Ofício nº 636 /SIE-GGCO/2008

Assunto: **Implantação de natureza perigosa no Município de Americana (SP) na Área de Segurança Aeroportuária – ASA do Aeródromo local.**

Anexos: **Parecer Técnico nº069/GIMA/2007**
Parecer Técnico nº890/ATM/980

PARECER	Nº 890/ATM/980	RESPONSÁVEL: 1º TEN QOECTA EUGÊNIO EDISON SILVA
	DATA: 18/12/2007	
ASSUNTO	Autorização para implantar Aterro Sanitário em Americana - SP.	
ANEXOS	Oficio nº416-RJ/SIE-GGIT/2007, de 13 de agosto de 2007..

CROQUI DE LOCALIZAÇÃO DO ATERRO SANITÁRIO EM REGIME DE C
COM RESÍDUOS INDUSTRIAIS CLASSE II E AUTOCLAVE

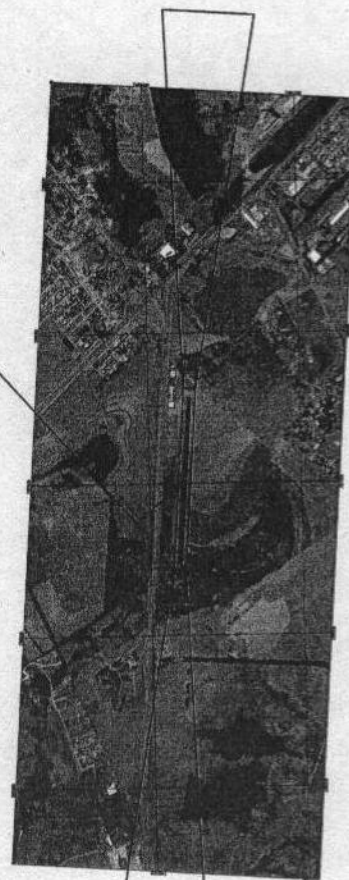
- d) Croqui de localização do Aterro Sanitário em Regime de Co-disposição com resíduos industriais classe II da Prefeitura Municipal de Americana - SP (3.4), onde se observa que o empreendimento estará localizado fora das Áreas de Aproximação e de Transição do SDAI; e

6.2.2 Segundo a Portaria nº 1.141/GM5 (4.1), abaixo das Áreas de Aproximação e de Transição dos aeródromos e helipontos não são permitidas implantações de natureza perigosa, embora não ultrapassem os gabaritos fixados; entretanto, considerando-se tratar de aeroporto com operação VFR e Número de Código de Referência 2, conforme croqui de localização, observou-se que a área do empreendimento encontra-se fora das citadas áreas do Plano Básico de Zona de Proteção do Aeródromo (3.4).
